「もんじゅ」廃止措置計画及び保安規定の変更認可申請について
(審査会合における指摘事項等の回答)

日本原子力研究開発機構 (JAEA)

廃止措置計画に関する指摘事項

【原子炉補機冷却水熱交換器、原子炉補機冷却水ポンプ、原子炉補機冷却海水ポンプの概要と運用状態】

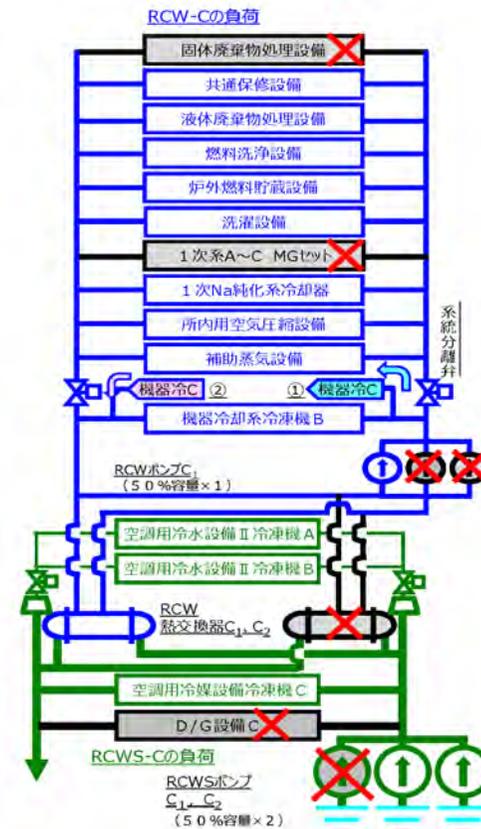
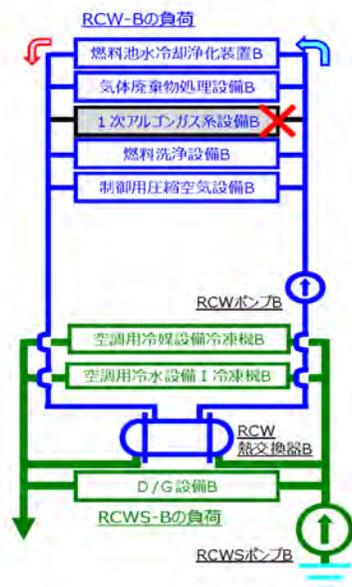
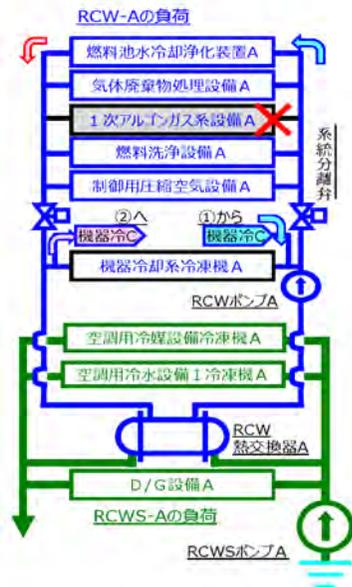
「既許認可どおり」としていた性能維持施設の維持台数を明確化した際、第2段階への移行に伴い維持台数を削減した設備及び削減理由を説明すること。
 性能維持施設の削減理由について、削減によってプラントの安全機能に影響を与えないことを、定量的な評価や代替方法等の根拠を充実させ、説明すること。

3,200×10³ kcal/hの熱交換器を2基設置しているが、熱負荷が3,090×10³ kcal/h程度であり、「機能・性能に必要な最低台数」は1台。(他は自主的に管理)

600m³/hのポンプを3台設置しているが、必要な流量は550.6m³/h程度であり、「機能・性能に必要な最低台数」は1台。(他は自主的に管理)

50%容量のポンプが3台設置 (1台は予備) されている。C系の負荷には安全機能に関連する設備がなく、停止時の時間的余裕が十分にあるため、「機能・性能に必要な最低台数」は2台。(他は自主的に管理)

リカバリープラン設備

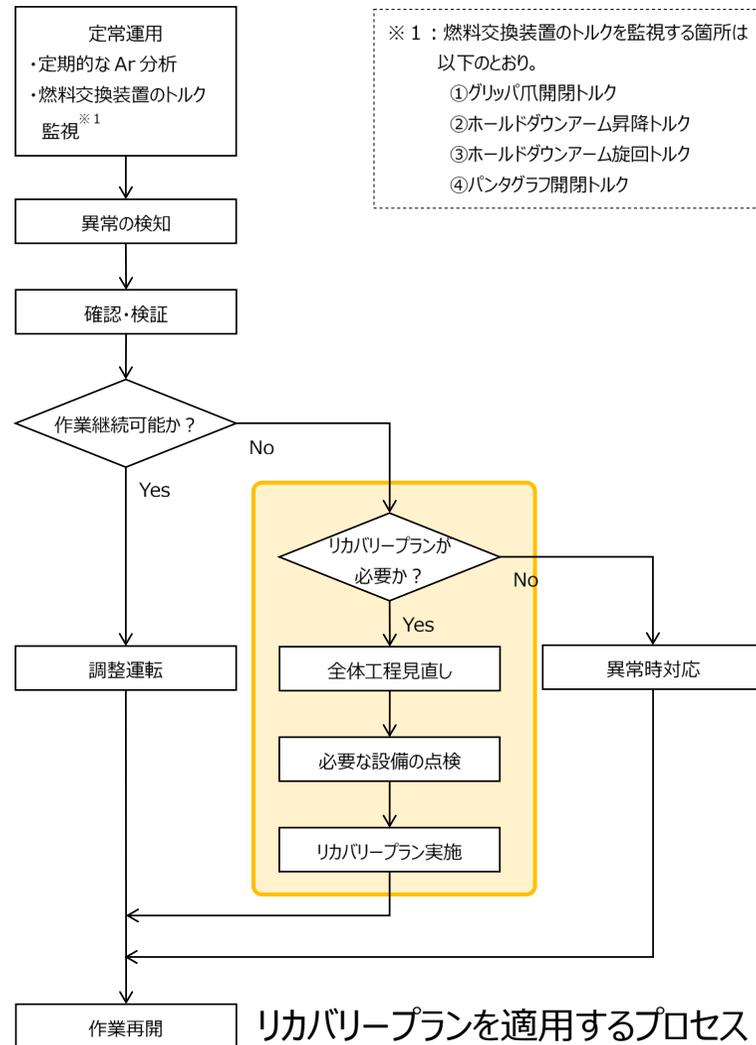
リカバリープラン設備について、保安規定での位置づけ、保全・検査の考え方、適用プロセスについて説明すること。
~~リカバリープラン設備の維持管理の考え方を、点検を行う具体的な機器・タスクを示して、説明すること。~~

- リカバリープラン設備の施設管理は、保安規定第103条（施設管理計画）に基づく『特別な保全計画』で行う。
- 『特別な保全計画』に基づいて休止設備としていたリカバリープラン設備を使用する必要が出た段階で、健全性を確認する点検を行い、定期事業者検査にて性能を確認する。
- リカバリープランを適用するプロセスは、保安規定に基づく品質マネジメントシステムにて定める。

表 水・蒸気系等発電設備の解体作業工程

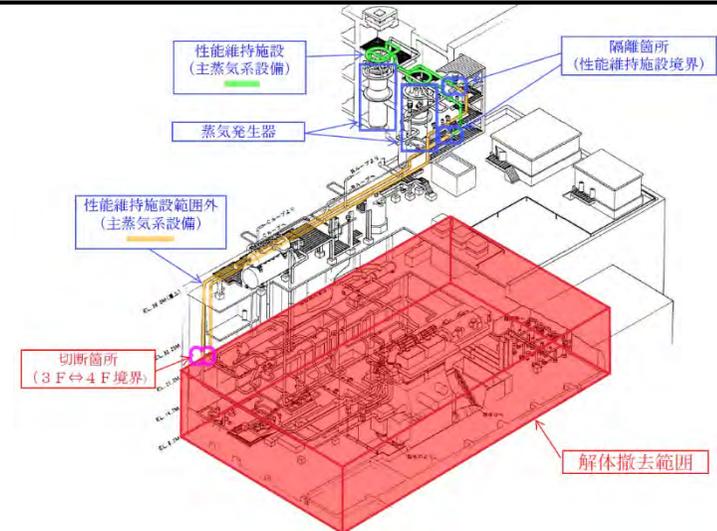
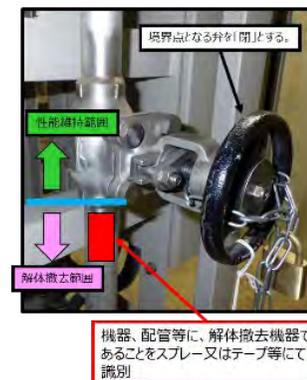
水・蒸気系等発電設備の解体撤去について、解体撤去の対象、時期、性能維持施設との取り合いを明確化するとともに、解体工事が性能維持施設に影響しないことを説明すること。

- 第2段階前半における水・蒸気系等発電設備の解体は、性能維持施設との隔離を確実に実施することで安全に解体作業を遂行できることから、タービン建物3階以下に設置されている機器を対象に実施する。
- 解体作業は、2023年度から2026年度までの期間とし、この間に主要機器の解体撤去を順次進めるほか、並行して配管、弁、ポンプ及び小型機器類の解体撤去を進める。
- 性能維持施設との取り合い箇所については、隔離（機械品の隔離、電気品の隔離）を行うとともに、隔離箇所及び解体撤去機器の識別を確実に実施することで、解体作業中において性能維持施設に影響を及ぼさない措置を講じる。

図 表面線量率の測定結果の度数分布

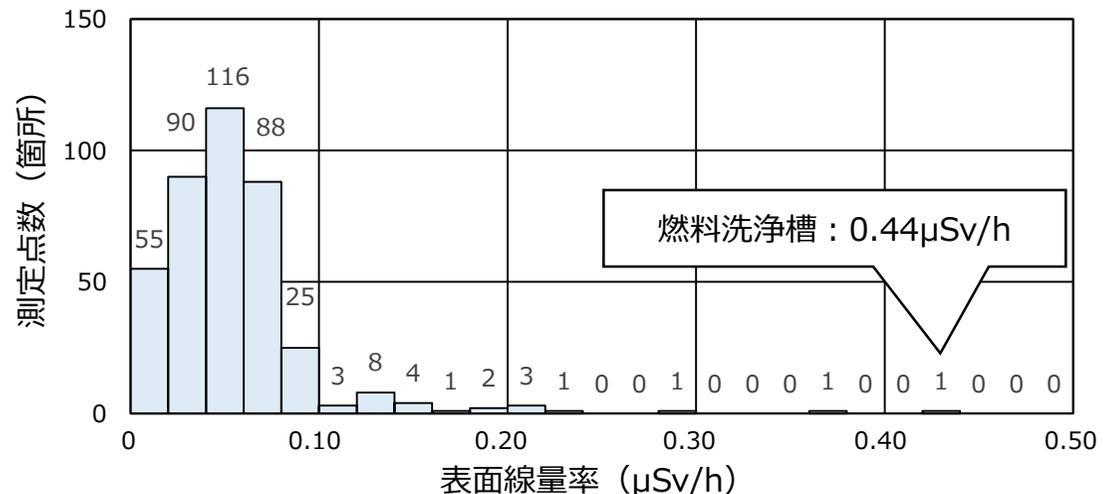
汚染分布評価の実施概要、添付書類五に記載の測定箇所について測定方法及び評価結果を説明すること。

二次的な汚染の評価から得られた表面線量率の度数分布を図に示す。「もんじゅ」における二次的な汚染は十分に小さく、最大値 (燃料洗浄槽 : 0.44 μ Sv/h) でも一般的な原子炉の廃止措置で実施される解体工事前の汚染の除去後よりも十分に低い値であることを確認した。

図 地質ボーリング作業 体制

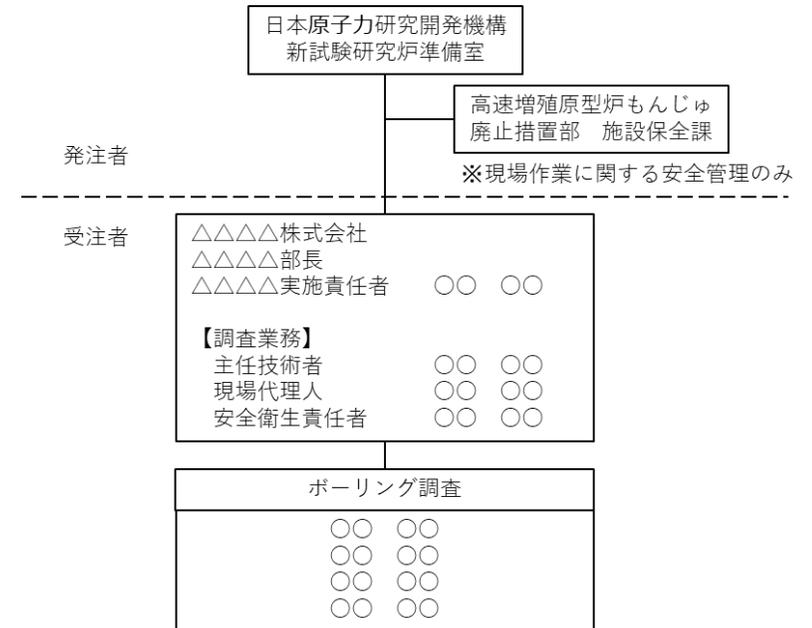
「もんじゅ」敷地内において実施する試験研究炉設置候補地の地盤調査について、保安規定に基づく安全管理の状況を説明すること。

- 試験研究炉設置候補地の地盤調査は、試験研究炉担当部署である「新試験研究炉準備室」の下で民間地質調査会社が実施しており、「もんじゅ」は新試験研究炉準備室からの依頼を受けて現場作業に関する安全管理を実施している。
- 具体的には、「もんじゅ」は、作業従事者に対して保安規定第117条に基づく保安教育を実施するほか、災害や人身事故等の発生時には保安規定及び所長承認文書に基づく通報連絡等の初動対応を実施している。

もんじゅ体制図 (組織変更後)

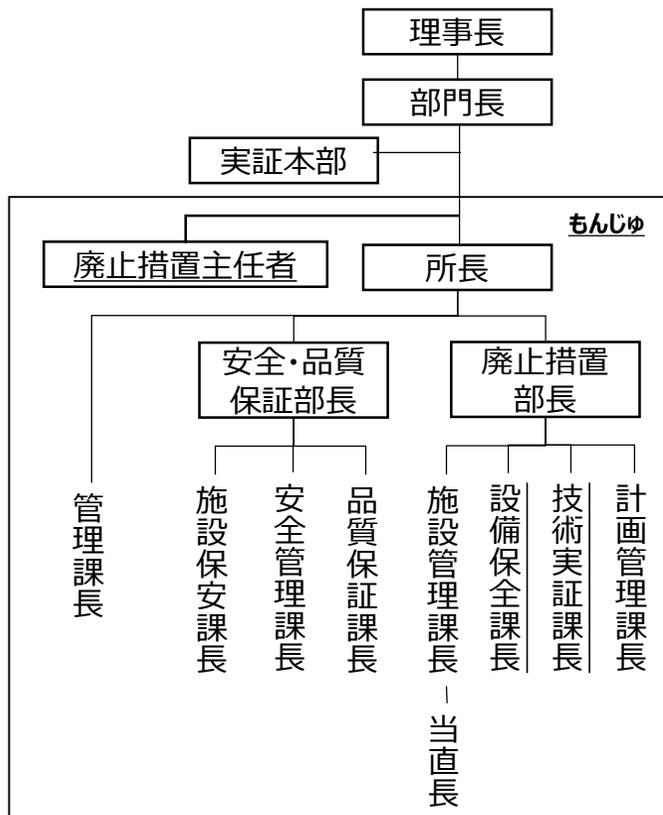
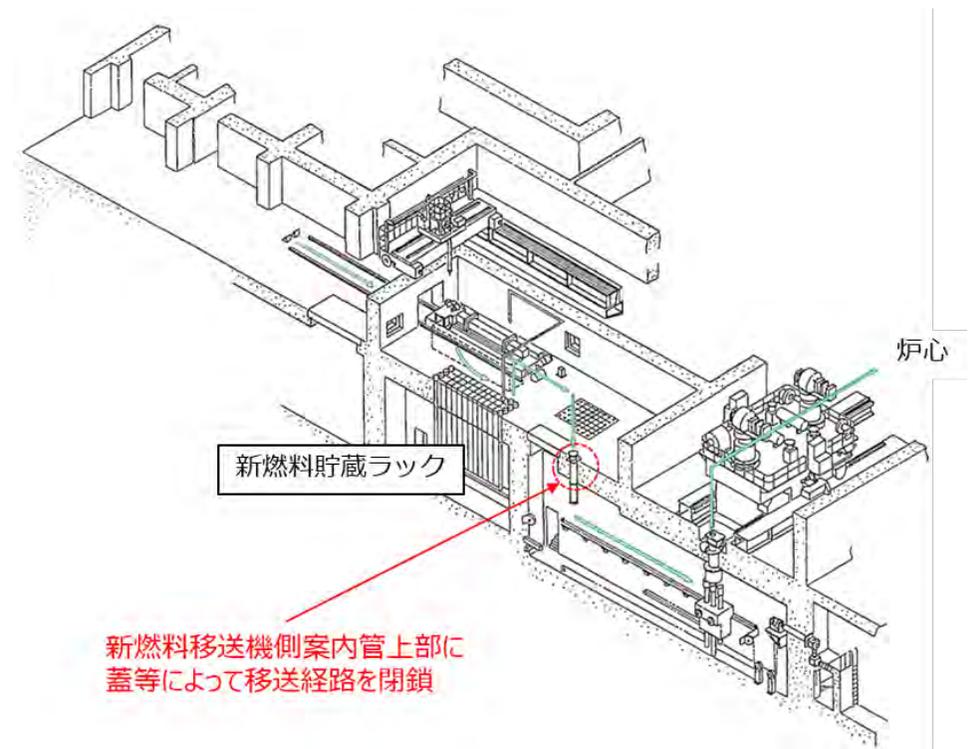
組織変更について、現行組織での業務が変更後の組織に漏れなく移管されていること及び組織変更の効果を説明すること。

- 組織変更を行うにあたり、保安規定に定められた業務所掌を整理し、全ての業務が漏れなく変更後の組織に移管されていることを確認した。
- 組織変更は、組織及び業務の統合による業務の合理化、第2段階で本格化する解体撤去作業及び廃棄物処理作業に係る体制の強化等を目的として実施する。

廃止措置計画策定に関する業務を担ってきた「廃止措置計画課」を廃止し、「技術実証課」を新設する。「技術実証課」では、第2段階以降本格化する廃止措置現場業務 (工事、調査、研究及び開発) を担う。

「設備保全課」を新設し、機械保全課、電気保全課、燃料環境課及び施設保全課の施設管理業務並びに計画管理課の保全計画業務を統合、再編する。これにより、補修関係体制の最適化及び施設管理業務のさらなる合理化を図るとともに、今後本格化する廃止措置現場業務にさらに要員を振り分ける。

燃料体取出し作業の完了に伴い「燃料環境課」を廃止する。しゃへい体等取出し操作業務及び廃棄物管理業務については施設管理課に統合する。これにより、施設管理課操作体制の最適化及び運転操作業務の合理化を図るとともに、今後本格化する廃止措置現場業務にさらに要員を振り分ける。

安全管理課のしゃへい体等・燃料管理業務を施設保安課に移管することにより業務の合理化を図る。

燃料集合体貯蔵・配置記録 (炉内燃料配置記録及び炉内燃料取出量記録)

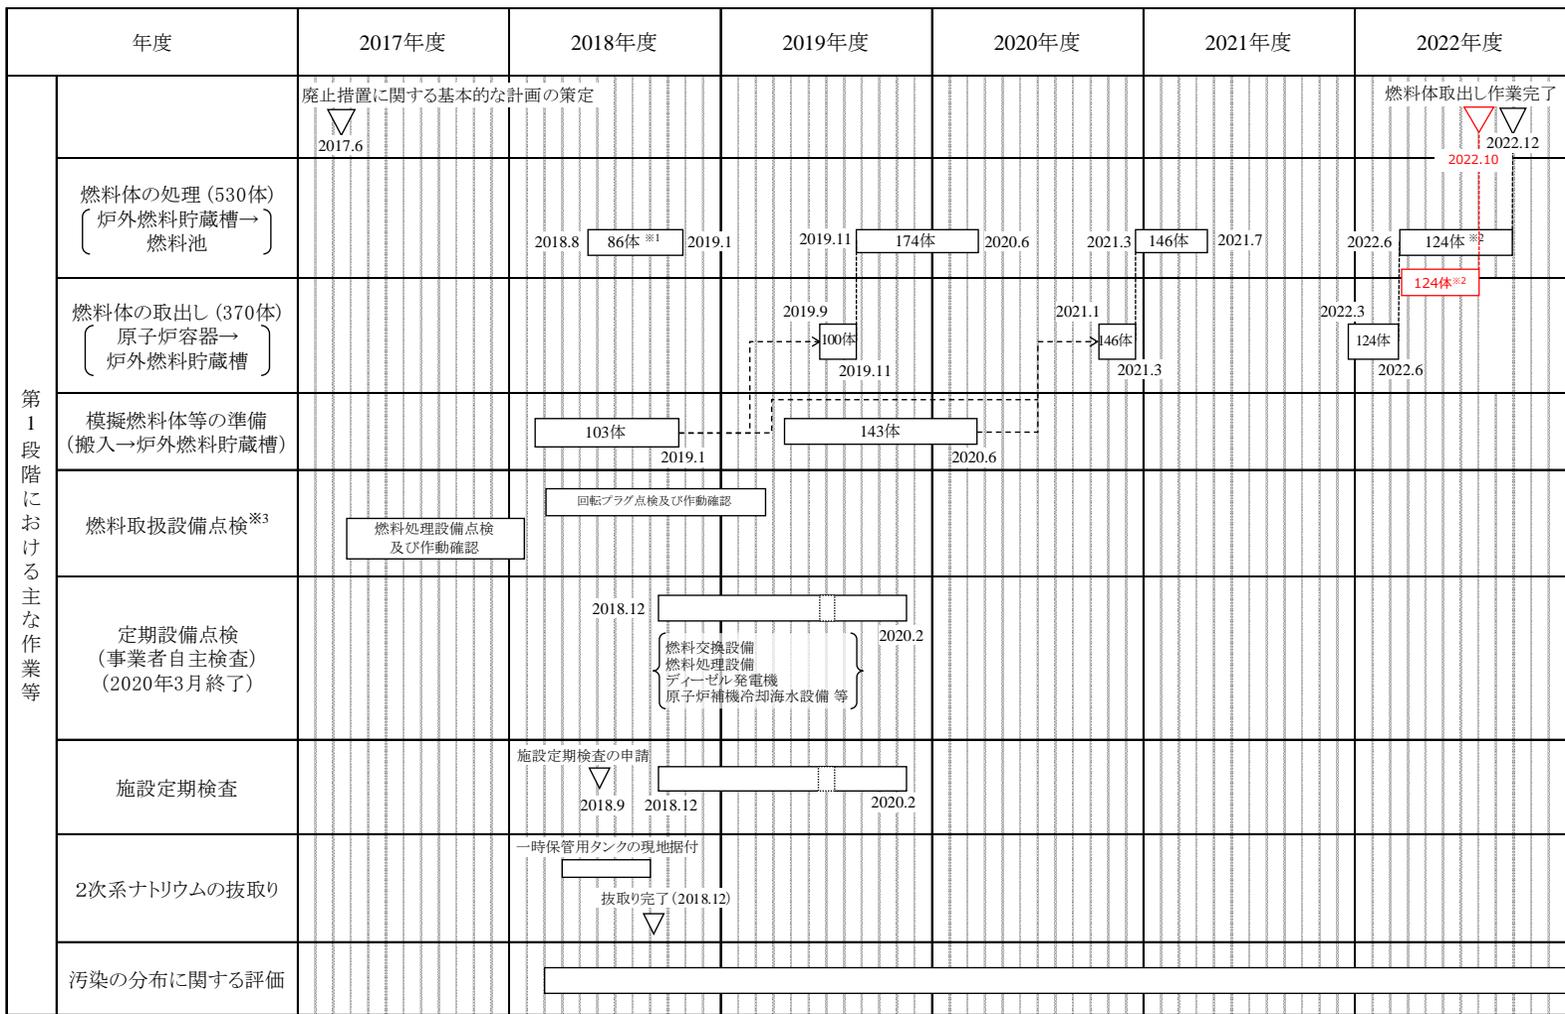
第1段階における燃料体取出し作業において、燃料体が炉心等から取り出されていることを資料を用い明らかにする。

- 審査基準※では、「燃料体が炉心等から取り出されていることを明らかにする資料が添付されていること」の要求されている。
- よって、保安規定に基づく燃料体の貯蔵・配置に係る記録として次の記録を廃止措置計画認可申請書に添付する。
 - ・燃料集合体貯蔵・配置記録 (炉内燃料配置記録及び炉内燃料取出量記録)
 - ・炉外燃料貯蔵槽貯蔵記録
 - ・燃料池貯蔵記録
